**RESOLUCION No. 720**

**"POR MEDIO DEL CUAL SE NIEGA UN PERMISO DE VERTIMIENTO DE AGUAS RESIDUALES DOMÉSTICAS PARA UNA VIVIENDA CAMPESINA CONSTRUIDA EN EL PREDIO LA ESPERANZA UBICADO EN LA VEREDA HOJAS ANCHAS DEL MUNICIPIO DE CIRCASIA Y SE ADOPTAN OTRAS DISPOSICIONES"**

**"CONCEPTO TÉCNICO DE NEGACION PARA TRÁMITE DE PERMISO DE VERTIMIENTOS – CTPV - 132 - 2024"**

Imagen 1: Esquema corte de Tanque Séptico y FAFA.

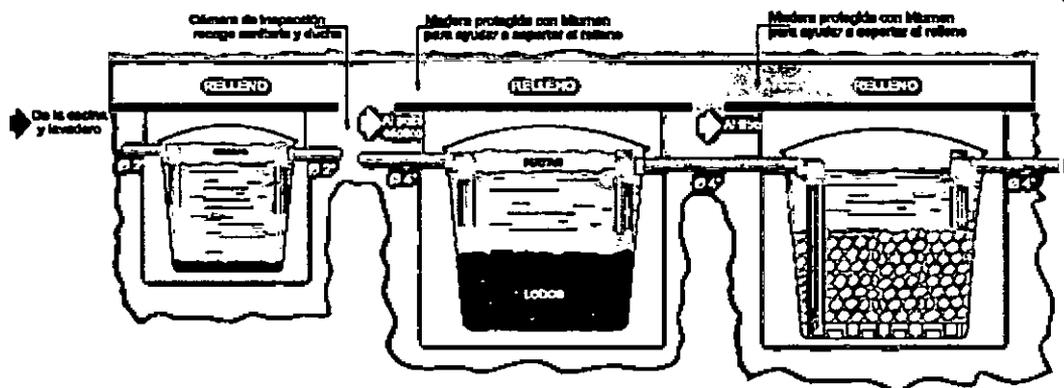
Tanque séptico: En memoria de cálculo y planos se muestra que el tanque séptico es tipo cónico en prefabricado convencional, el cual posee dimensiones de 1.36m de Ø (Diámetro), y 0.95m de altura útil, con un volumen final fabricado de 1000 Litros

Filtro Anaerobio de Flujo Ascendente FAFA: En memoria de cálculo y planos se muestra que el Filtro FAFA, corresponde a un tanque tipo cónico en prefabricado convencional, el cual posee dimensiones de 1.36m de Ø (Diámetro), y 0.88m de altura útil, con un volumen final fabricado de 1000 Litros.

La documentación técnica presentada, se encuentra debidamente diligenciada, pero en su componente técnico se evidencian inconsistencias, ya que la trampa de grasas evidenciada en visita no coincide con la propuesta en la documentación técnica. Se determina que la existente en campo no cumple con los volúmenes mínimos requeridos según el diseño. Con lo cual se impide realizar el concepto técnico a lugar en cuanto a la viabilización del sistema propuesto.

**Imagen 1 Tomada de google Earth**

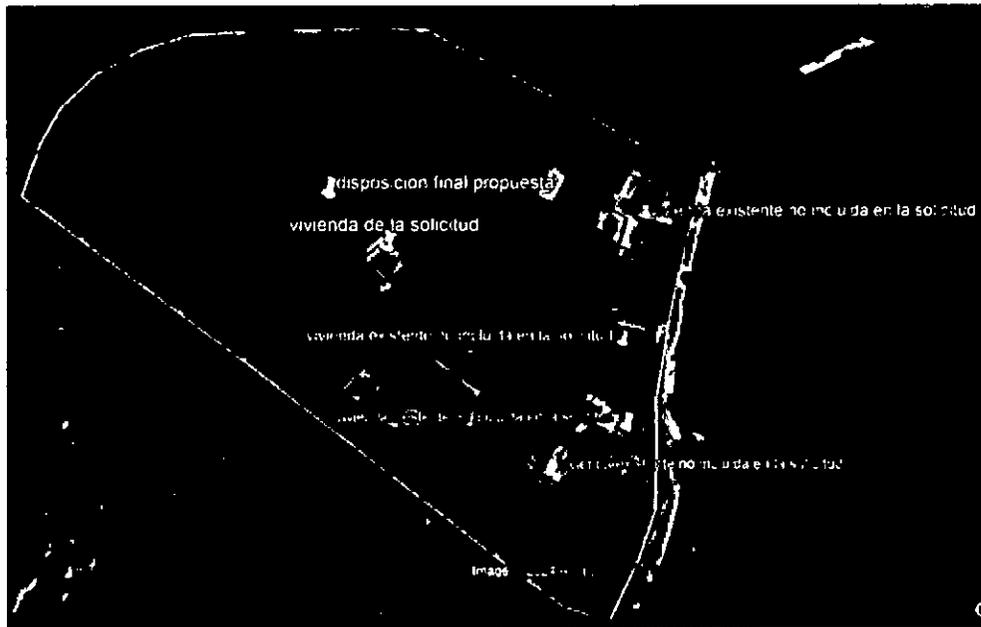
Según el SIG Quindío y google Earth pro, el predio se encuentra fuera de los polígonos de Distritos de Conservación de Suelos, del Distrito Regional de Manejo Integrado de la Cuenca Alta del Río Quindío (DRMI), así como de la reserva forestal central y la zonificación ley 2da. Se observa un curso de agua que pasa por el predio, el cual se encuentra a 57m de distancia de la disposición final lo cual cumple con las distancias mínimas de retiro con respecto a puntos de infiltración.

- El predio se ubica dentro de Áreas forestales protectoras de que habla el artículo 2.2.1.1.18.2 del Decreto 1076 de 2015.
- **AREA DE DISPOSICION DEL VERTIMIENTO:** para la disposición final de las aguas generadas en el predio se determinó un área necesaria de \_5.28m2\_ las mismas fueron designadas en las coordenadas geográficas Lat: 4°34'30.60"N Long: - 75°39'58.30" W, las mismas Corresponden a una ubicación del predio con altitud \_1770\_ msnm. El predio colinda con predios con uso \_agrícola\_ (según plano topográfico allegado).
